RAPPEL DE SÉCURITÉ

Objet: Installation de dispositifs de retenue supplémentaires sur les coussins arrière des 230 Challenger et 230 Wake des années modèles 2009/2010

Addenda au Guide du conducteur Série 230 – Sangles de retenue pour coussins arrière

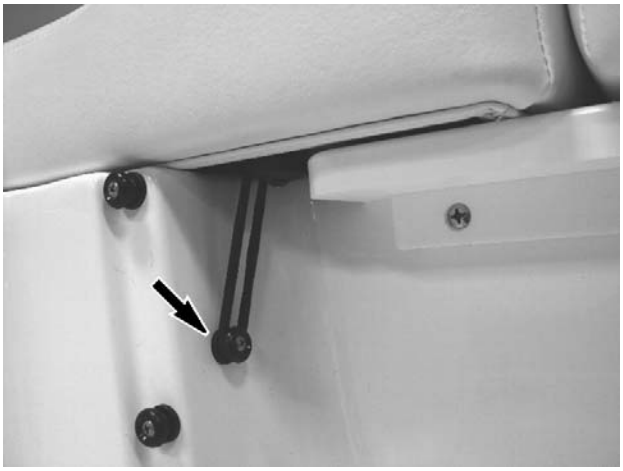
Votre bateau comporte maintenant des sangles de retenue servant à fixer les coussins arrière, conformément au rappel de sécurité.

S'assurer que les sangles de retenue sont attachées avant de transporter le bateau sur une remorque ou de partir en randonnée.

L'omission de fixer les coussins des sièges arrière avec les sangles de retenue pourrait entraîner la perte des coussins. Toujours fixer les coussins des sièges au bateau à l'aide des sangles avant de transporter le bateau sur une remorque ou de partir en randonnée. Un coussin non fixé pourrait involontairement se détacher et tomber du bateau pendant qu'on transporte celui-ci sur une remorque ou pendant une randonnée. Un coussin tombé pourrait représenter un danger routier ou frapper un véhicule à l'arrière, et causer une collision.

Nous recommandons de détacher les sangles pour accéder à la zone de rangement du bateau.
